(仮称) 太白 C C 太陽光発電事業
環 境 影 響 評 価 方 法 書
補 足 説 明 資 料

令和 4 年 1 2 月

株式会社ブルーキャピタルマネジメント

太陽電池部会 補足説明資料 目次

図 1 対象事業実施区域内の調整池に改修する農業用ため池

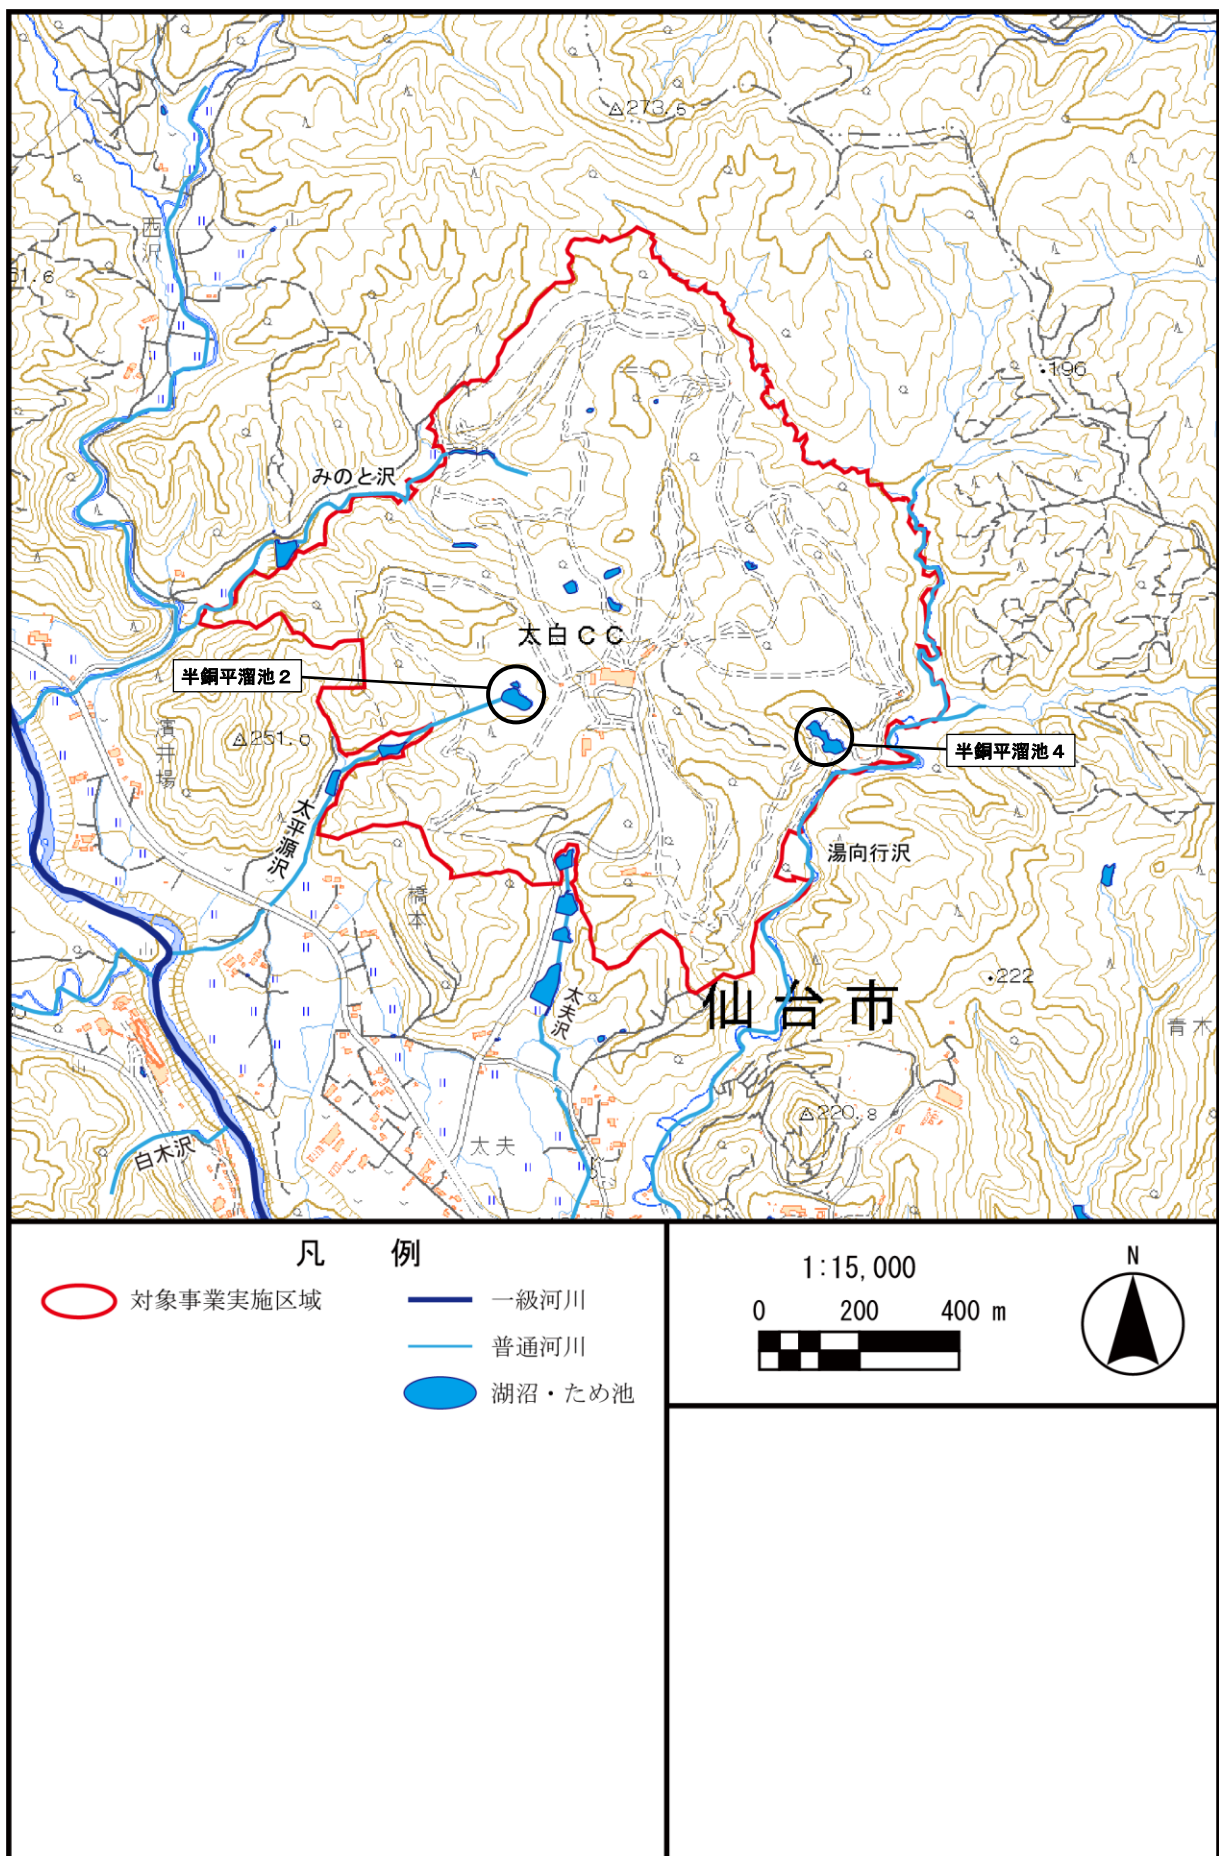
現在、対象事業実施区域における降水はそのまま地下浸透しているのでしょうか。暗渠、調整池等の施設があればその運用方法等も含め、対象事業実施区域から周辺の沢への水流の現況について御教示下さい。また、ゴルフ場内のため池と修景池とはどのようなもののでしょうか。

当該ゴルフ場は、土砂を堆積させる池を設置しており、沈砂池としての機能を有していたと想定します。これが現在のため池となっています。ため池となっているのは、図 1 に示す半銅平溜池 2 及び半銅平溜池 4 です。半銅平溜池 2 の下流には橋本溜池（方法書の図 3.2-9 参照）が区域外に存在します。

ため池は、農業用水として一時雨水を貯め、必要時期に流出口を開放し水路から田へ引水する施設です。しかし、下流域の利用者に確認したところ、半銅平溜池 2 及び半銅平溜池 4 は、現在使用していないとの説明を受けています。

図 2 調整池までの排水路の配置

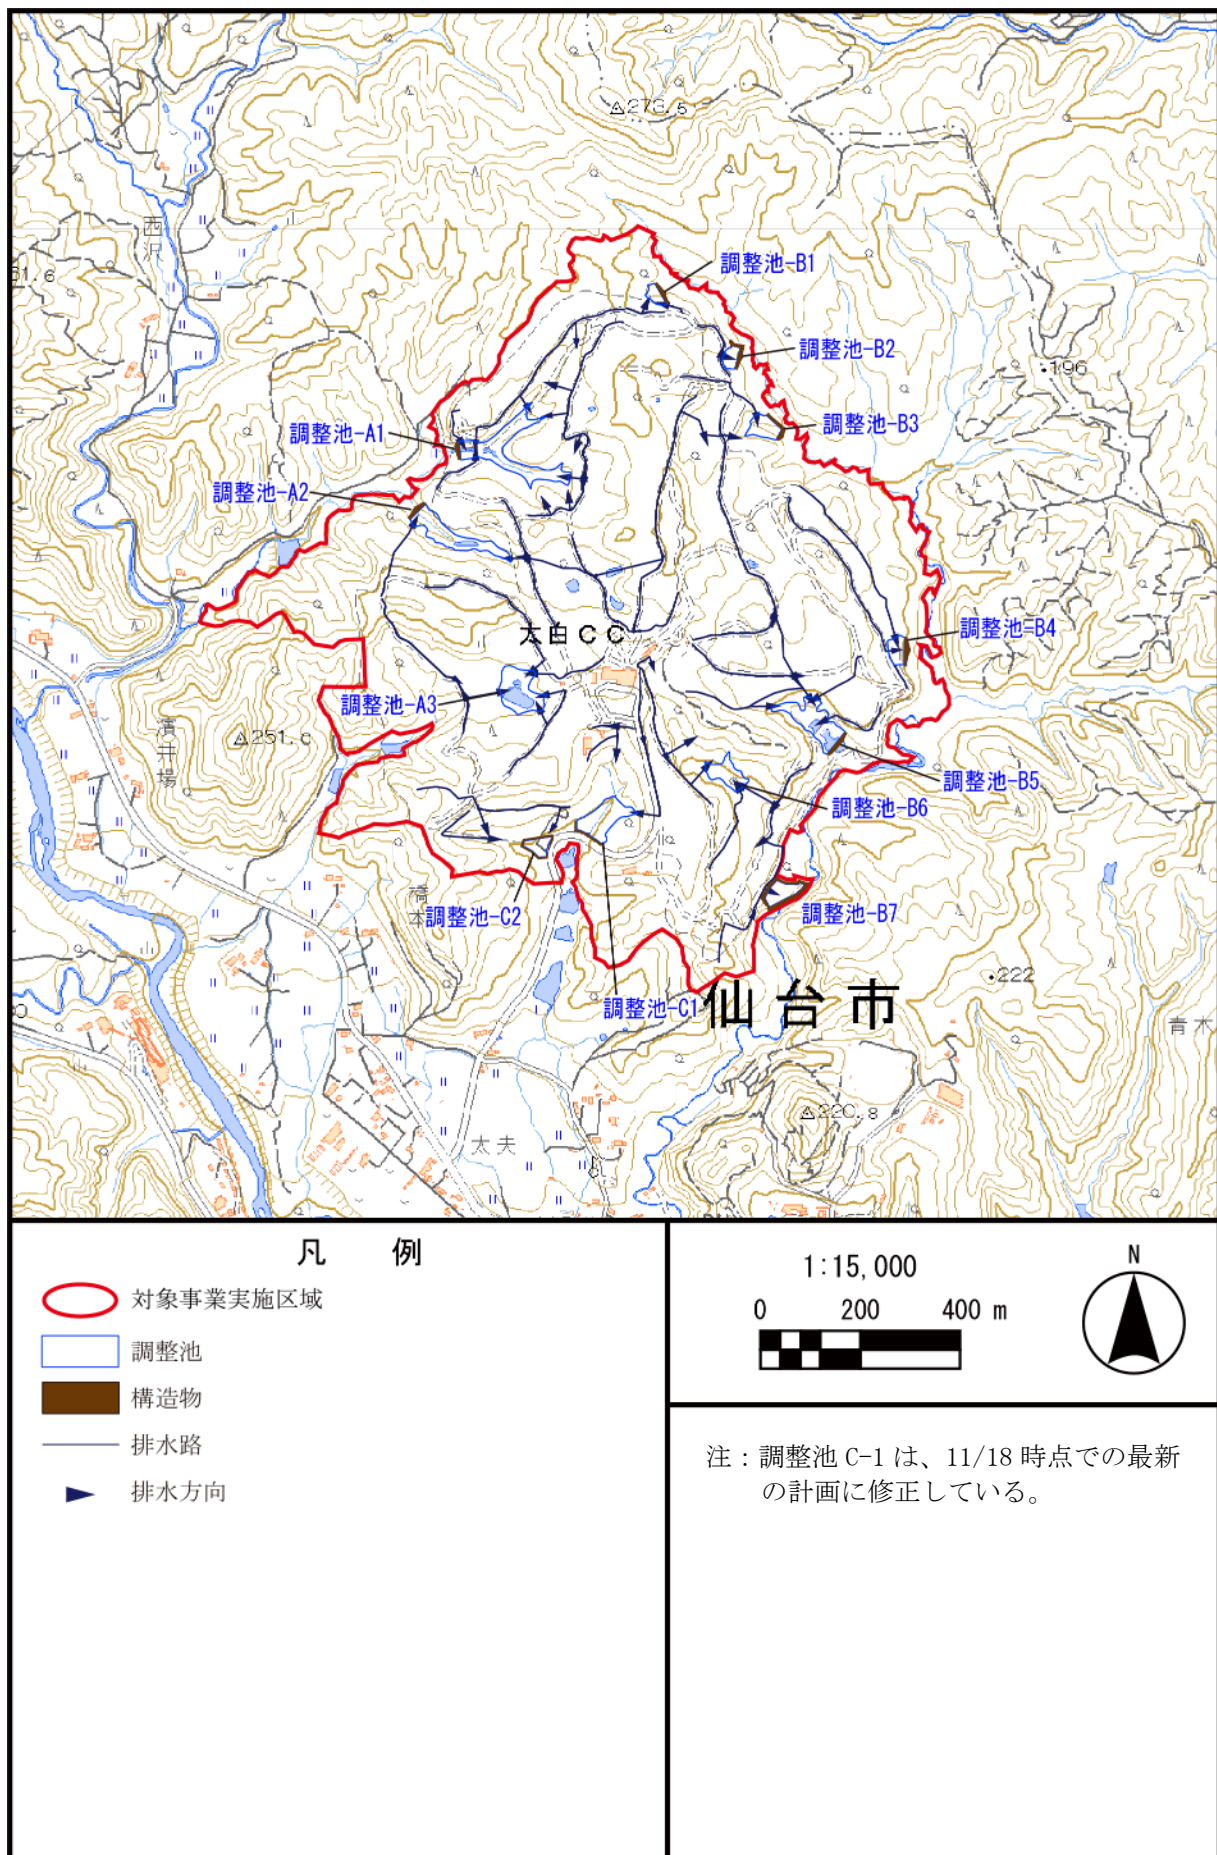
各調整池の容量、集水面積、調整池までの排水設備（排水側溝等）の配置、仮設沈砂池の構造、配置、排水経路などについて、現時点の計画で結構ですので、説明してください。

ソーラーパネルの設置部の下は芝生や草地とのことですが、調整池へと流れる場内水路の計画があればお示し下さい（既設、新設水路など）。

調整池（調整池兼沈砂池）の諸元は表 1、排水路図は図 2 のとおりです。仮設沈砂池の構造は図 3（B2 のみ代表例としてお示しします）、仮設沈砂池の概要は表 4、仮設沈砂池の位置は図 4 のとおりです。仮設沈砂池には、土のうを積んで、上澄み水を排水します。

図 5 方法書「図 2.2 6 調整池の流域及び排水経路」の一部拡大図

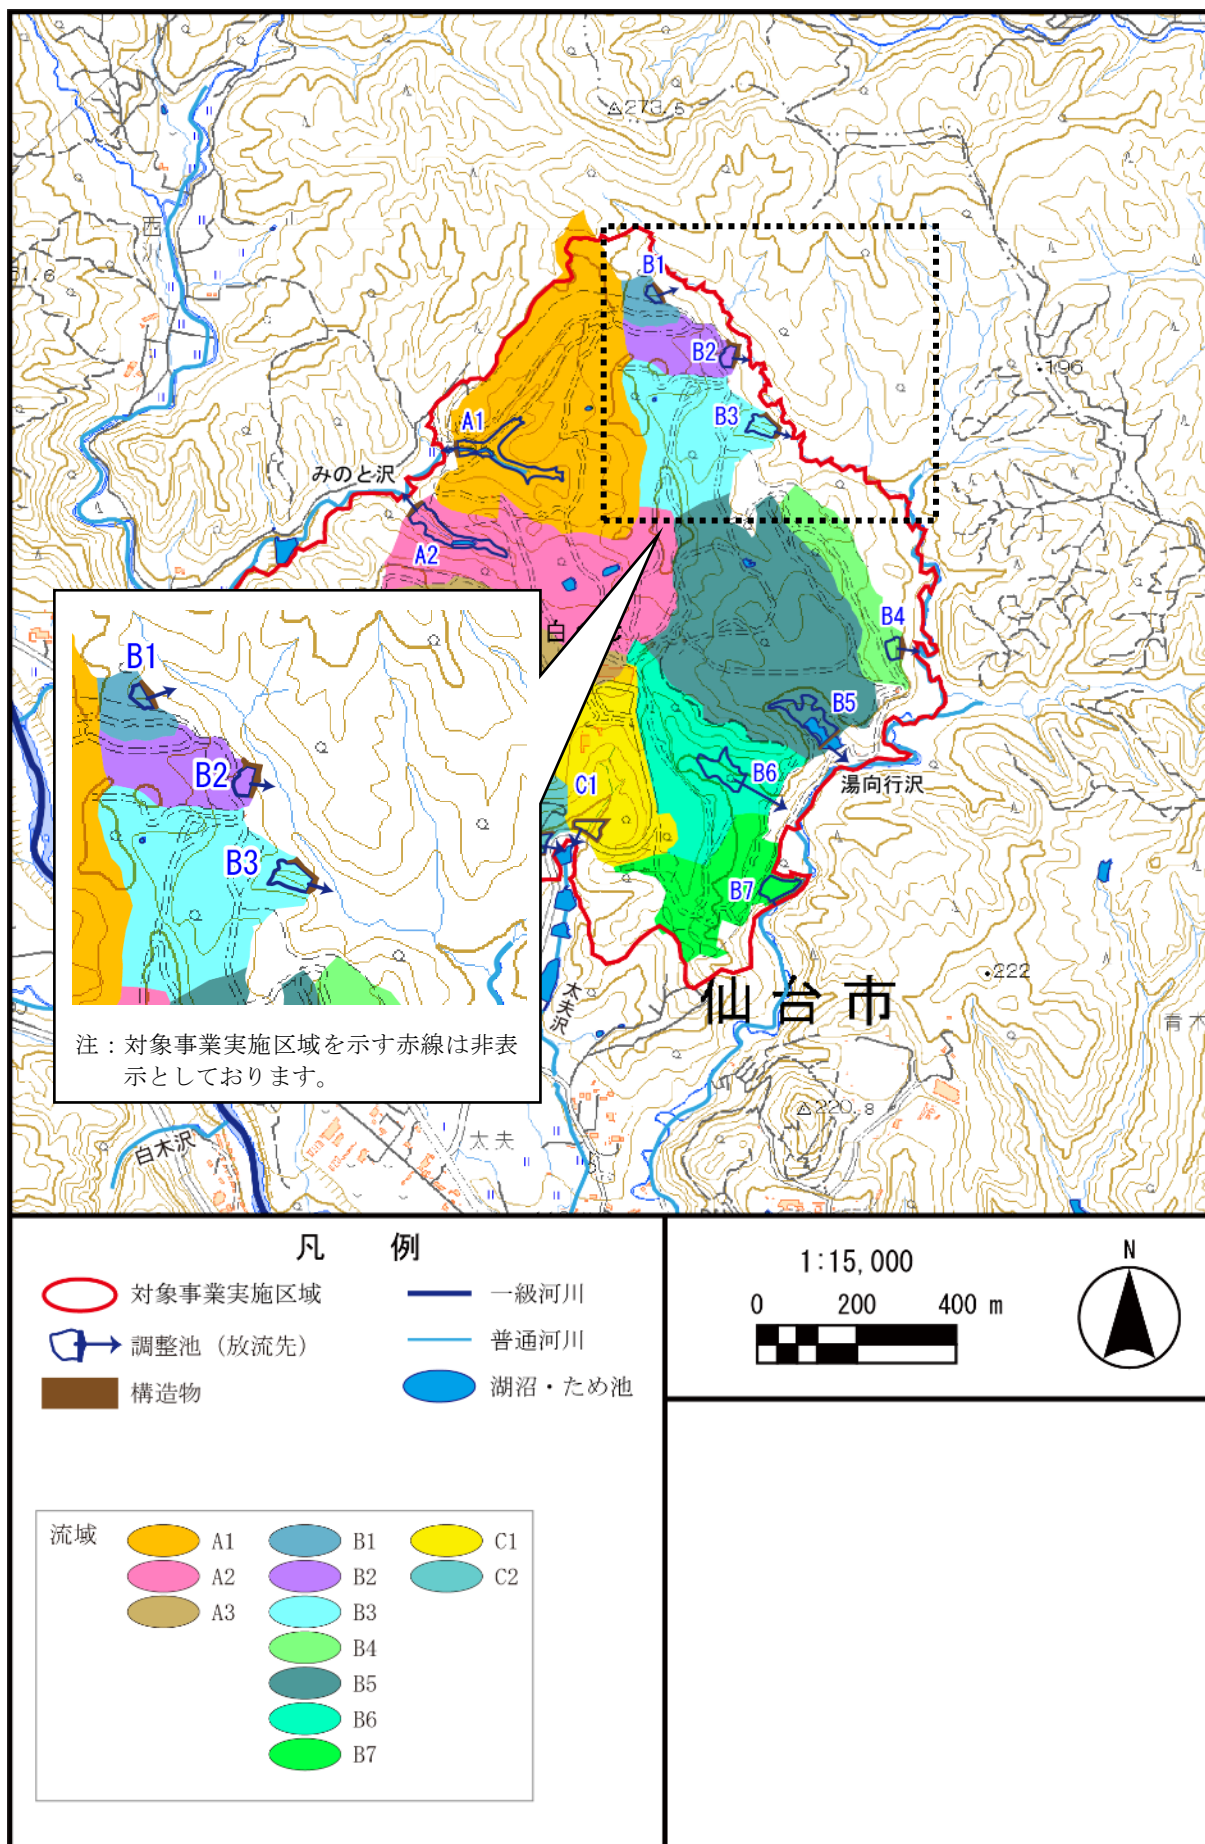
調整池B1、B2、B3の排水先である河川（沢）の所在が判別しづらいので、分かり易い図を提示していただきたい。（図2.2-6）

調整池 B1、B2、B3 の排水先である河川（沢）の状況は、図 5 のとおりです。

図 6 騒音源（変電設備）、配慮が特に必要な施設及び住居の位置

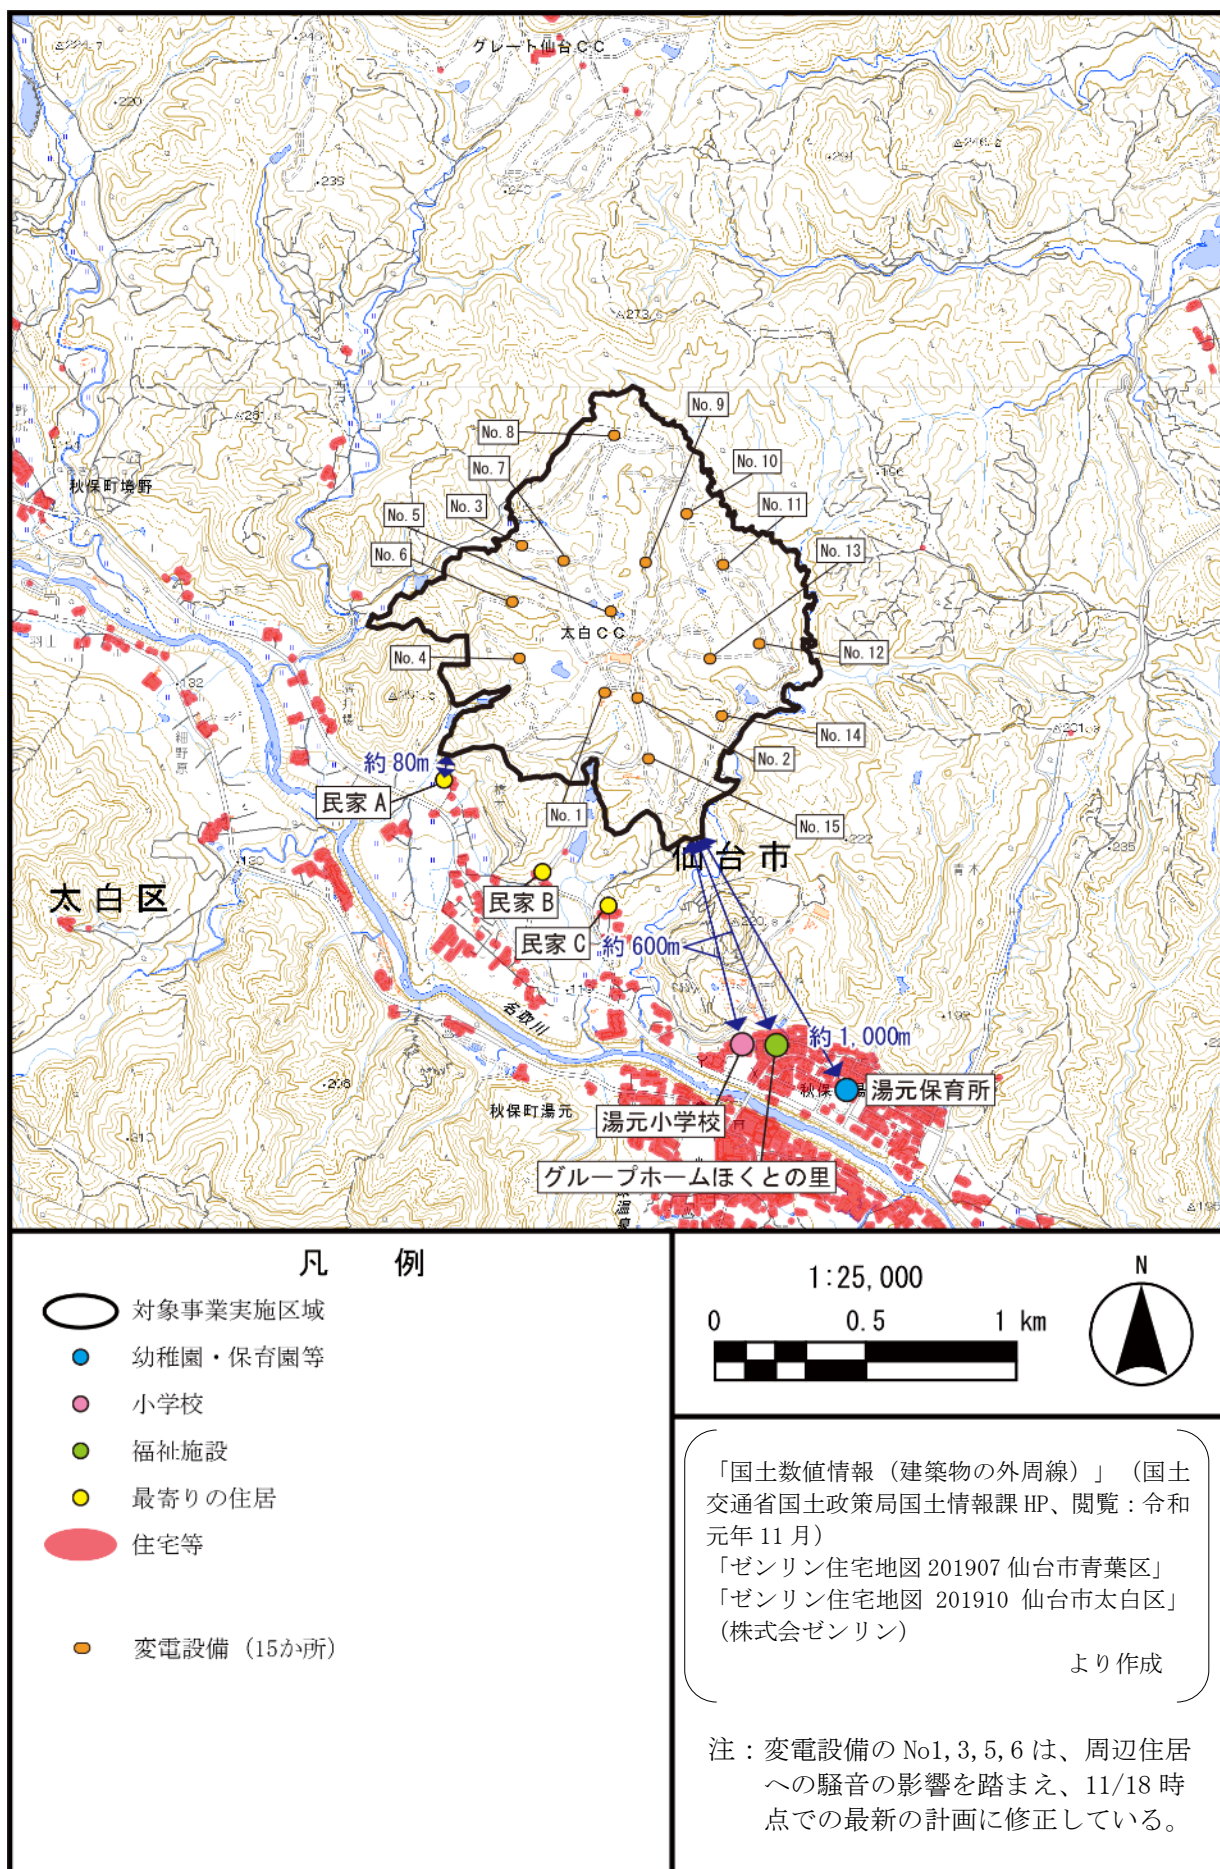
各施設までの距離を表中に追記して下さい。対象事業実施区域と周辺の施設及び住居にフォーカスした図を新たに追記して下さい。

パワーコンディショナやキュービクル等の騒音源の配置図を示して下さい。また各騒音源の性状（周波数特性や音響パワーレベル、純音成分、うなり音等）について追記して下さい。

配慮が特に必要な施設と変電設備の距離は表 6、対象事業実施区域と周辺の施設及び住居にフォーカスした図は図 6 のとおりです。

騒音源であるパワーコンディショナ（PCS）及び昇圧変圧器はエンクロージャの中に収納され、その位置は図6の変電設備（15か所）のとおりです。また、各騒音源の周波数特性、純音成分、うなり音等についてはメーカーからの情報提供がありませんが、音響パワーレベルについては、設備メーカーがエンクロージャの機側1mで、全ての機器（PCS、昇圧変圧器、エアコン）が稼働した条件で測定した騒音レベル（周囲6か所の平均値80.3デシベル）及びエンクロージャの大きさ（L6058、W2438、H2896mm）を考慮して設定します。
